敦賀発電所2号炉

敷地の地形，地質・地質構造について
令和3年6月28日提出資料からの修正箇所

令和3年7月16日

令和3年6月28日提出資料からの修正箇所

H27-B-1 深度34.54~34.59m 非モデル化破砕部 (1/3)

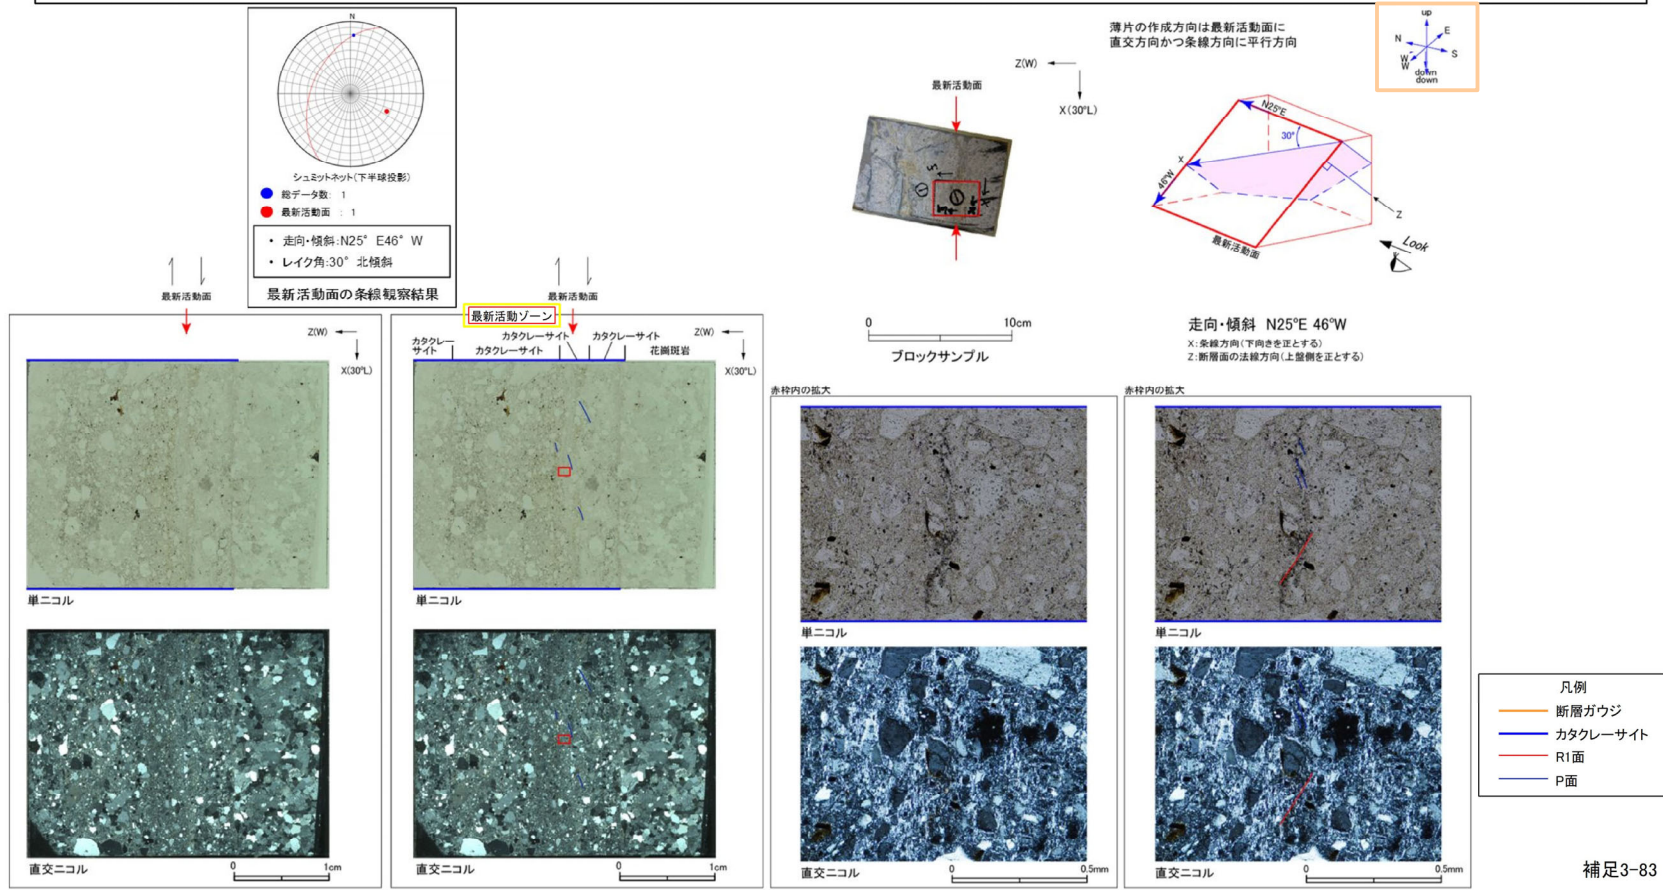
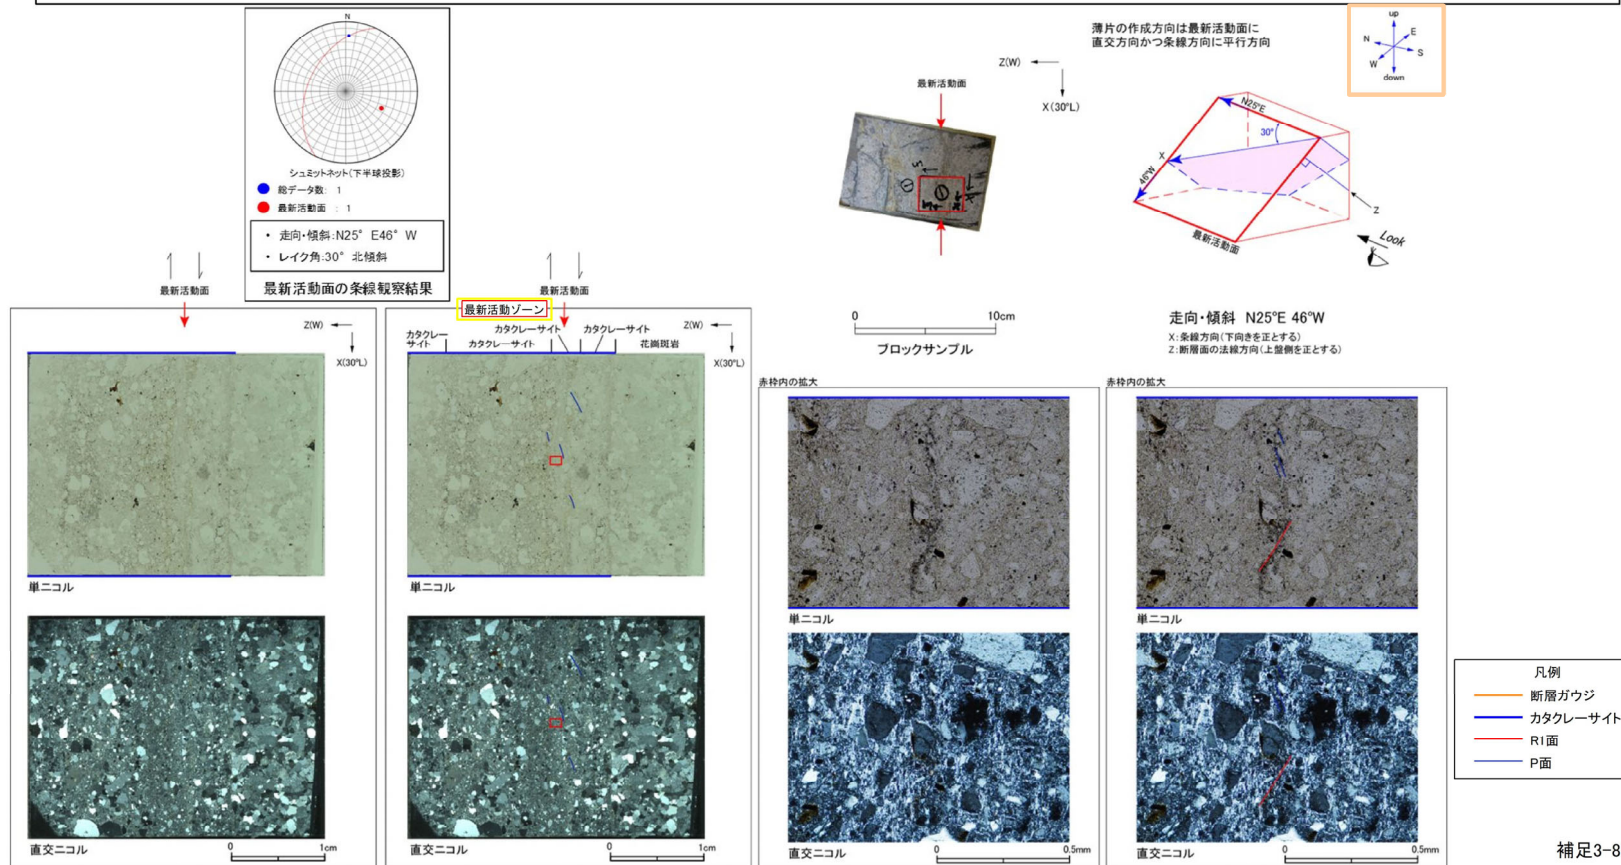
No	修正箇所		確認箇所	深度		破碎帯名	修正内容
	資料名	頁数		上端	下端		
1	本編	124	H27-B-1	34.54	34.59	非モデル化	方位記号の記載の修正を行った。
	補足説明資料3	補足3-83					
2	本編	138	H27-B-1	52.72	52.81	非モデル化	図1と図2の標尺が入れ替っていたため修正した。
	補足説明資料3	補足3-103					
3	本編	141	H27-B-1	69.70	69.73	非モデル化	説明文及び拡大写真の図番の誤りを修正した。
	補足説明資料3	補足3-110					
4	本編	161	H27-B-2	68.02	68.06	非モデル化	説明文に図番を記載していたため削除した。
	補足説明資料3	補足3-152					
5	補足説明資料3	補足3-20	H24-E-2	13.23	15.82	K断層	観察模式図における傾斜(60° W)の記載漏れを修正した。
6	補足説明資料3	補足3-34	H24-H-6-1	9.58	14.36	K断層	シュミットネットの表示を修正した。※
7	補足説明資料3	補足3-43	H24-H-13	8.89	9.80	K断層	拡大写真左側のカラーバーの記載漏れを修正した。
8	補足説明資料3	補足3-55	H24-D1-1	53.77	54.54	非モデル化	薄片写真に不要な破線が入っていたため削除した。

H27-B-1 深度69.70~69.73m 非モデル化破碎部(3/3)

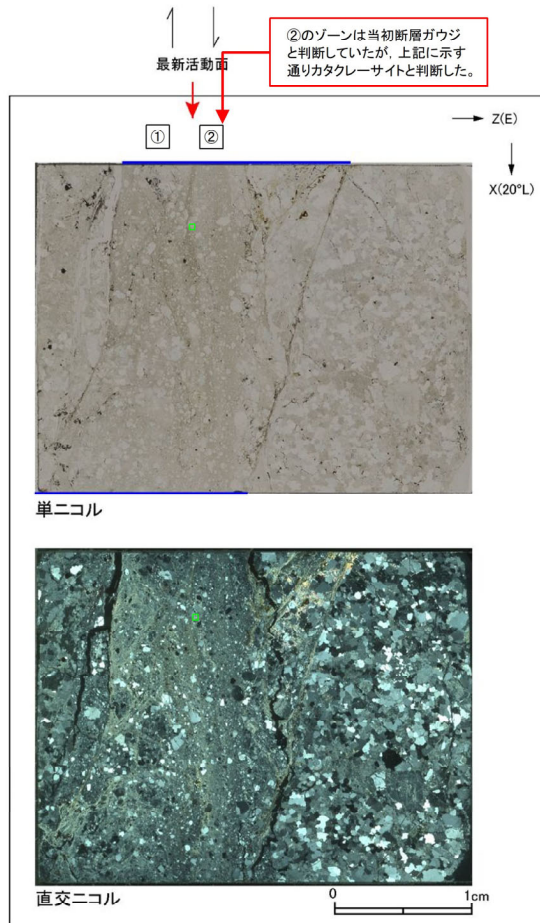
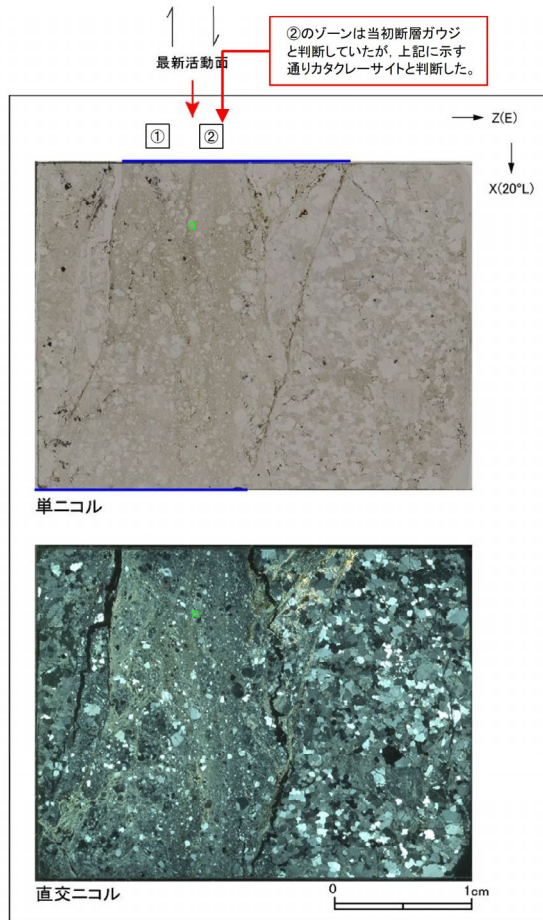
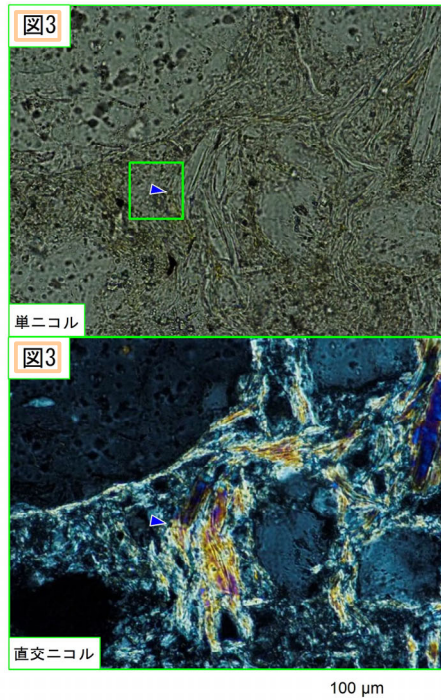
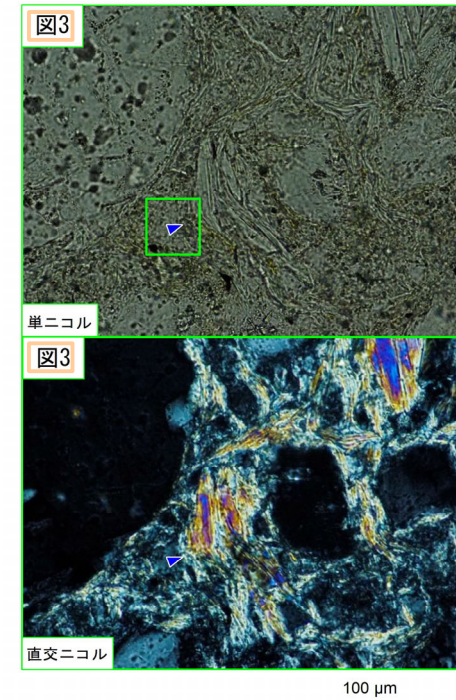
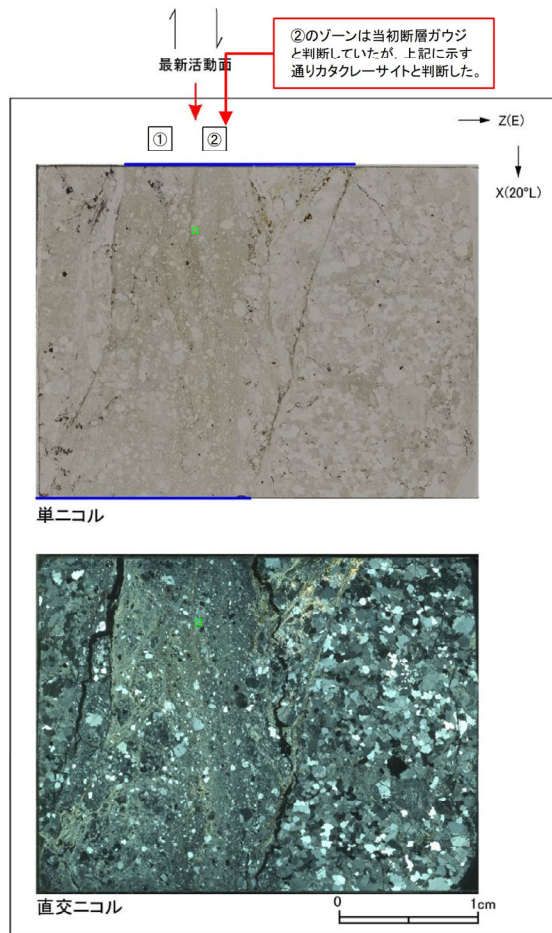
②のゾーンは当初断層ガウジと判断していたが、上記に示す通りカタクレーサイトと判断した。

H24-D1-1 深度53.77~54.54m 非モデル化破碎部 (2/2)

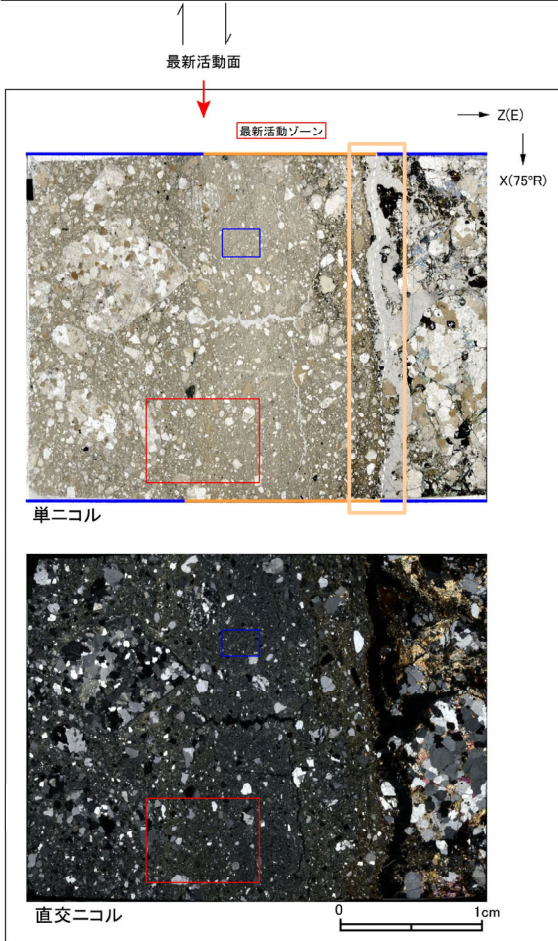
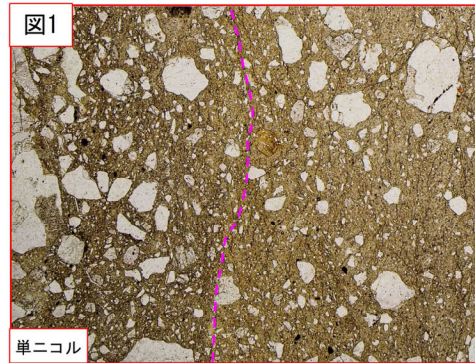
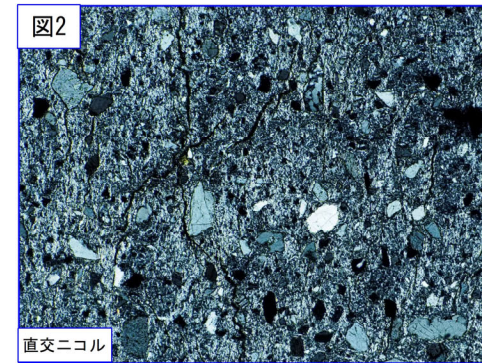
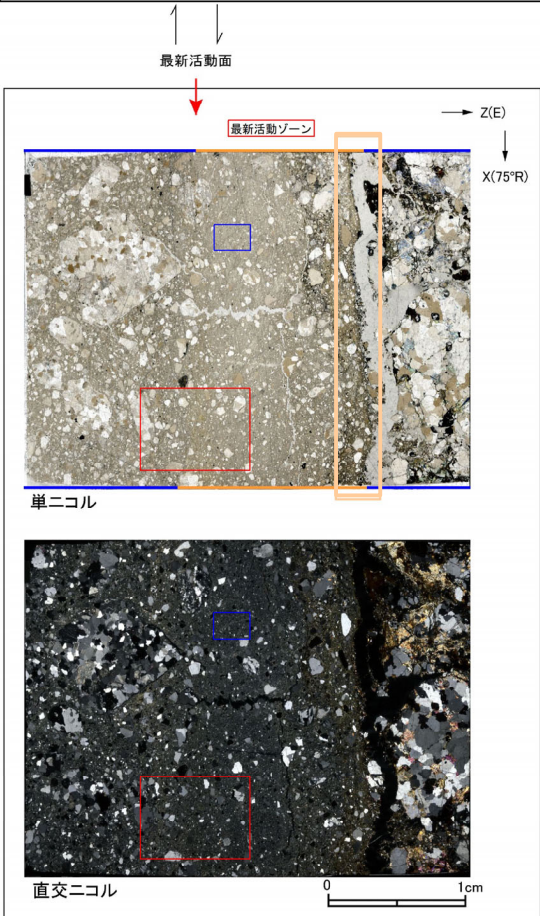
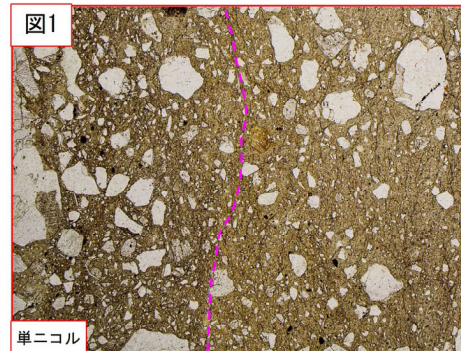
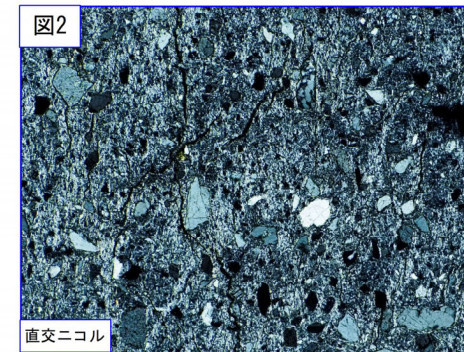
※過去の審査会合資料(第833回審査会合)の誤記であるため補足説明資料4に追加した。なお、補足説明資料4に用いている修正後の薄片観察結果を令和3年6月28日に提出したものへ更新した。
